Nr.	Thema	Frage, Anmerkung	Antwort
1	Statement	In dieser Variante sehe ich eine vertane Chance die Verkehrswende zu unterstützen. Die niedrigeren Kosten stehen meiner Meinung nach nicht im Verhältnis zum Nutzen einer hier nicht verwirklichten ÖPNV Integration.	
2	Statement	Das ist also ein 1:1-Ersatz ohne weitere Funktionen und ohne Generierung von Vorteilen. Diese 536 Mio. würden also nur den Status Quo erhalten. Dafür ist das aber ganz schön teuer. Meine Meinung als Steuerzahler: Baut etwas zeitgemäßes! Wir sind nicht mehr in den 60er Jahren! Rückt die Bedürfnisse der Bürger, die dort leben, stärker in den Fokus! Umweltschutz, Lärmschutz, Lebens- und Aufenthaltsqualität müssen zusätzliche Kriterien für die Bewertung werden! Die Stadt Düsseldorf will sauberere Luft. Ein Tunnel kann hier dazu beitragen. Daran müssen sich die Vor- und Nachteile ausrichten.	
3	Statement	ÖPNV Integration ist ein Muss.

Variante IV

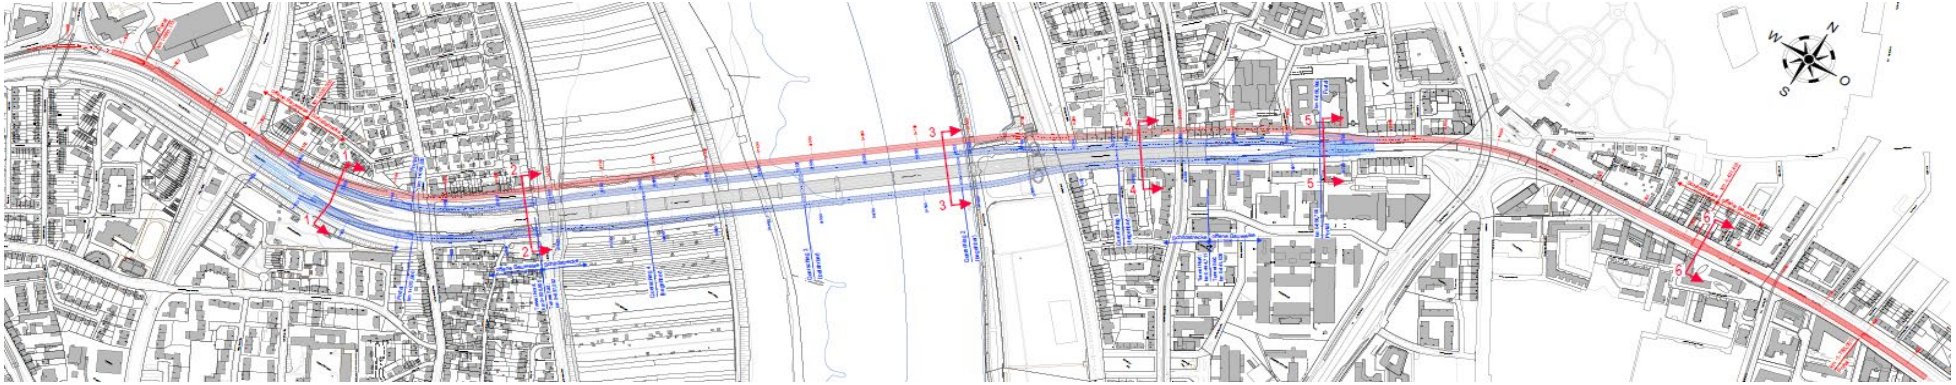
10	Eingriffe private Grundstücke Ingenieurbau	Wo genau verlaufen die Tunnel? Unter den Gärten im linksrheinischen? Werden die Gärten/Häuser „zwangsenteignet“???	Leider ließen sich die Lagepläne nicht in einer angemessen Qualität in die Befragungsformulare einfügen. Es existieren sehr große Lagepläne, die beim Dialogforum aushängt wurden. Im linksrheinischen verläuft der ÖPNV-Tunnel in etwa unter Häuserfront Kaiser-Friedrich-Ring 132 bis 146. Eine Enteignung ist ausdrücklich nicht vorgesehen, wohl aber Auflagen für etwaige genehmigungspflichtige Um- oder Neubauten, siehe hierzu Frage / Antwort Variante IV, Nr. 12.
11	Statement	Ich lehne alle Tunnellösungen aufgrund der Kosten und der niedrigsten Umweltverträglichkeit ab	
12	Eingriffe private Grundstücke Ingenieurbau Verkehr	<p>a) Was bedeutet der Nachteil, dass Tunnelbauwerk unterhalb privater Grundstücke verläuft? Hier fehlt die konkrete Beschreibung und Auswirkung.</p> <p>b) Was bedeutet der Vorteil, dass vorhandene Verkehrsbeziehungen erhalten bleiben? Die Uerdinger Straße bietet z.B. keinerlei Radwege, stattdessen "knubbelt" sich alles auf den ohnehin schon viel zu schmalen Fußwegen, die sich darüber hinaus in einem desaströsen Zustand befinden. Hier fehlt es an Details und genauerer Beschreibung.</p>	<p>a) Nach Fertigstellung des Tunnel erfolgt eine Auflage, sich bei genehmigungspflichtige Um- oder Neubauten mit der Landeshauptstadt Düsseldorf abzustimmen. So können bei etwaigen Baumaßnahmen statisch-konstruktive Auflagen erfolgen, um das Tunnelbauwerk vor negativen Einflüssen zu schützen. Während des Tunnelvortriebs werden die Kellerräume durch die Baufirma regelmäßig begangen, was in vorangegangenen Projekten durchaus als störend oder als Zumutung empfunden wurde. Je nach Art der Gründung und setzungsempfindlichkeit des Gebäudes sind vorab Beweissicherungsbegehungen und Ertüchtigungsmaßnahmen durchzuführen, für die die Kellerräume ebenfalls begangen werden müssen. Während der Ertüchtigungsmaßnahmen und des Tunnelvortriebs wären unter Umständen Messinstrumente im und am Gebäude zu installieren.</p> <p>b) Mit dem Kriterium der Verkehrsbeziehung sind die Anschlüsse des Individualverkehrs an die angrenzenden Straßen, insbesondere an den Knoten Uerdinger-/Danziger Straße gemeint. In Bezug auf die Fuß- und Radweg Führung auf der Uerdinger Straße selbst macht es natürlich Sinn, die Qualität im weiteren Planungsverlauf zu überprüfen, jedoch ist diese Fragestellung nicht Gegenstand der derzeit laufenden Machbarkeitsstudie zur Erneuerung der Theodor-Heuss-Brücke.</p>

Variante V

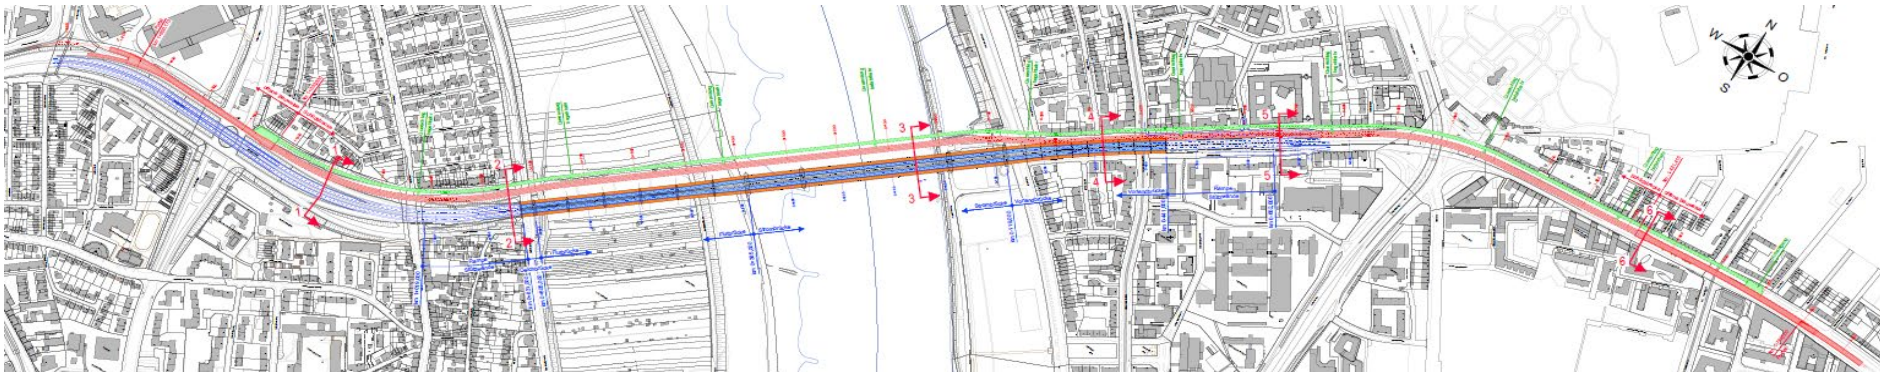
8	Ingenieurbau	Auch hier: wo genau soll der Tunnel verlaufen???	Der Tunnelverlauf kann dem Lageplan entnommen werden. Die Trasse liegt von Ost nach West, zunächst unter der Mittelachse der Straße und ab dem Brückenbauwerk nördlich versetzt bis auf die andere Rheinseite.
9	Statement	Ich lehne alle Tunnellösungen aufgrund der Kosten und der niedrigsten Umweltverträglichkeit ab	
10	Verkehr Städtebau	a) Welche Vorteile bezüglich Qualität Geh- und Radweg sind gemeint? Es gibt auf der Uerdinger Straße keinen Radweg. b) Was bedeutet der Nachteil, dass sich zusätzliche Rampenbauwerke negativ trennend auf die Quartiere auswirken? Ohne Erklärung, kann sich niemand etwas darunter vorstellen.	a) Die Bewertung bezieht sich ausschließlich auf die Radwegführung der neuen Querung, siehe auch Frage / Antwort Variante IV, Nr. 12 b) Siehe Frage / Antwort Variante I, Nr. 3
11	Verkehr	Das bringt gar nichts. Dann machen Sie doch den Tunnel woanders, wenn Sie unbedingt einen brauchen. Woanders fährt die Straßenbahn auch oben über den Rhein. Da wäre es schon besser gewesen 1976 eine unterirdische Rheinquerung nach Oberkassel zu planen, bis zum Belsenplatz. Die Straßenbahn unten und die Oberkassler Brücke hätte einen vernünftigen Querschnitt bekommen, nicht die 43 Meter oder was es ausgemessen sind. Das ist eine Autobahndimensio neben der Tönhalle, absolut ungläubwürdig in der städtebaulichen Aussage. Das quetscht doch und fällt jedes Mal ins Auge. Diese Enge zwischen Tönhalle und Brückengeländer. Da wäre es richtig gewesen, von der Heinrich-Heine-Allee aus direkt unten zu bleiben und erst am Rheinbahnhaus wieder rauszukommen. Wir hätten dann auch nicht den ganzen Ärger mit Radweg rein / Radweg raus auf der Luegallee gehabt. Da wäre Platz gewesen. Aber eine Röhre in Golheim? Muß nicht sein. Also Straßenbahnquerung und - röhre raus. Gehört da nicht hin.	Siehe Frage / Antwort Variante I, Nr. 8
